## Bevindingenrapport Alternatief Ring Utrecht

Datum	18 december 2023
Versie	
Status	Definitief

De technische rapportage van het alternatief is met diverse bijlagen in oktober 2023 aangeboden aan het ministerie van IenW voor een toetsing. Op verzoek van het ministerie heeft RWS een 'maatwerktoets' uitgevoerd op dit alternatief.

Fig 2.1 Verkeersprestatie op 4 thermometerpunten; verkeersintensiteit in vtg per uur per spitsperiode op werkdagen

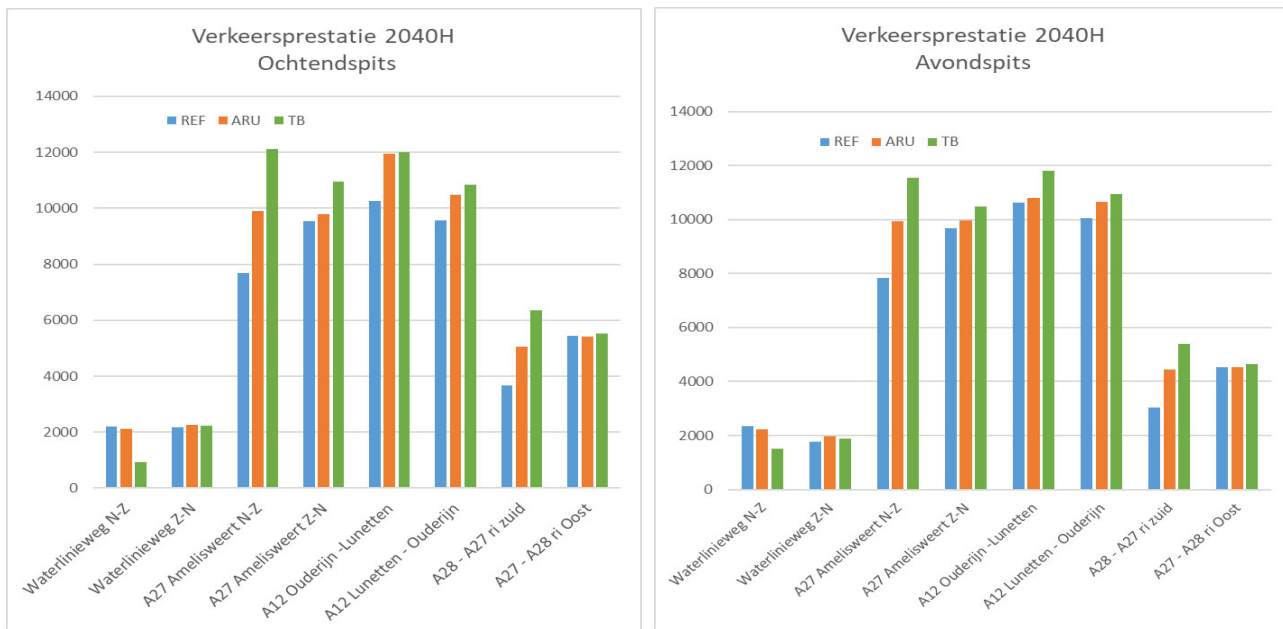
- Op 4 locaties op het project traject zijn de geprognoseerde verkeersintensiteiten tijdens beide spitsen vergeleken tussen de referentie, de ARU en de TB variant, zie fig 2.1. Met uitzondering van de Waterlinieweg faciliteert de TB variant op alle punten meer verkeer, de TB variant biedt meer capaciteit dan de ARU variant.

*Figuur 1 Effect van extra beleid op de verkeersvraag (vtg km) in het referentie scenario 2040 ARU (eenheid %)*

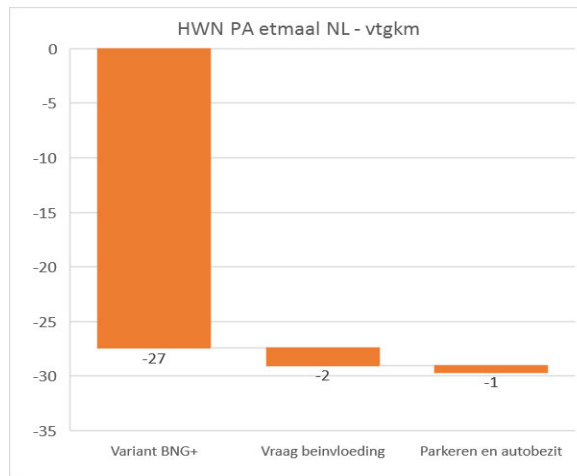
***N.B. Dit betekent dat de ring Utrecht TB variant en de ARU variant niet vergelijkbaar zijn en de vergelijkingen in deze versie van het aangeleverde verkeersrapport niet zuiver zijn!***

*Veronderstelde beleid reduceert het personenautoverkeer op het Rijkswegennet in NL met 30%, waarvan 27 door BNG+, zie fig 1.*

Figuur 3 gemiddelde reistijd in seconden op 3 trajecten

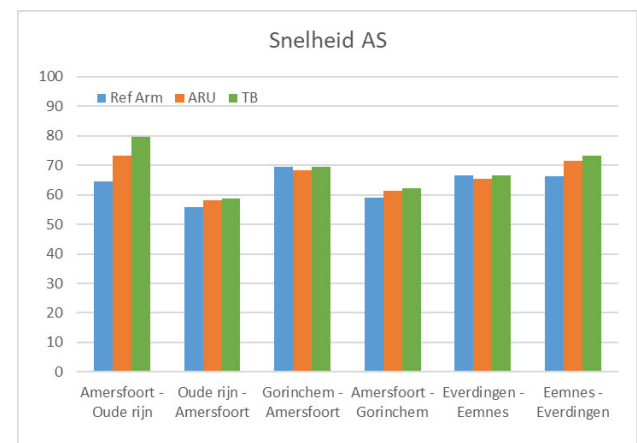
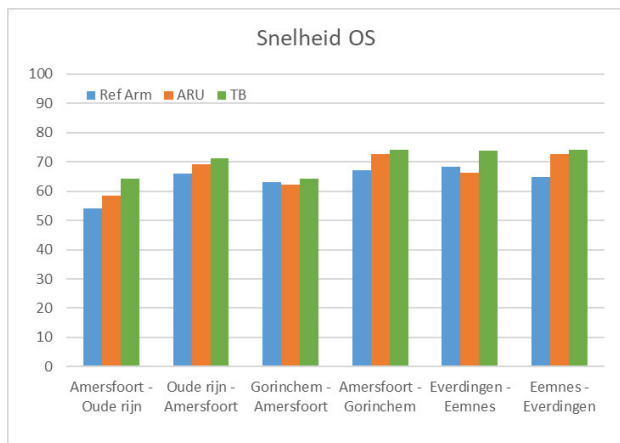
Op 3 trajecten zijn de reistijden met elkaar vergeleken: Amersfoort - Oude rijn (26km), Gorinchem - Amersfoort (47km) en Everdingen - Eemnes (30km). Op alle trajecten is de reistijd het laagst in de TB variant. In de variant ARU is de snelheid op de A27 tussen Lunetten en Rijnsweerd in beide spitsen (richting noord, Oostbaan) langer dan in de referentie situatie zonder project. Hierdoor scoren de reistijden op traject Gorinchem - Amersfoort en Everdingen - Eemnes in de ARU variant negatief, zie figuur 3. In figuur 4 zijn de gemiddelde snelheden over deze trajecten weergegeven.

Figuur 4 gemiddelde snelheid in km/u op 3 trajecten

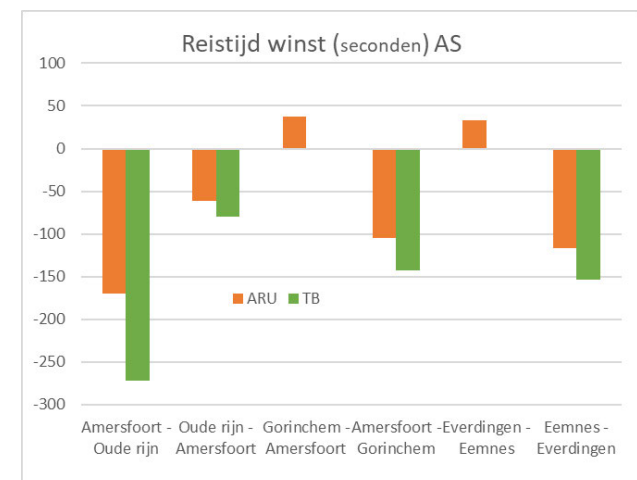
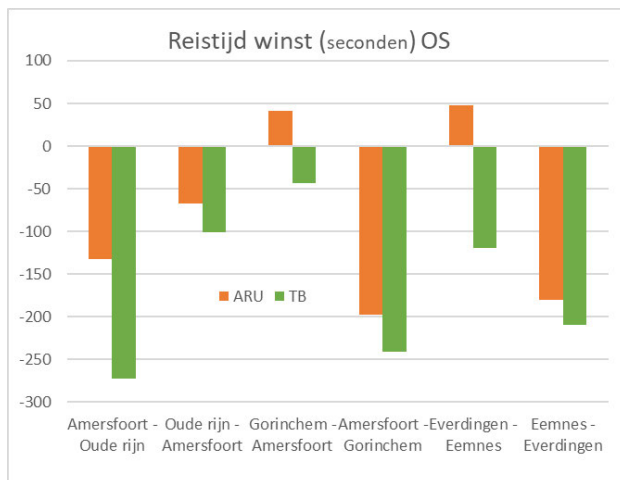
Conclusie: in de TB variant verbeteren de snelheden in hogere mate dan in de ARU variant. Op het deeltraject Lunetten - Rijnsweerd is de snelheid in de ARU lager dan in de referentie situatie. In alle gevallen is er geen sprake van een vrije

verkeersafwikkeling. De Ring blijft in de spitsen congestie behouden, in beide varianten.
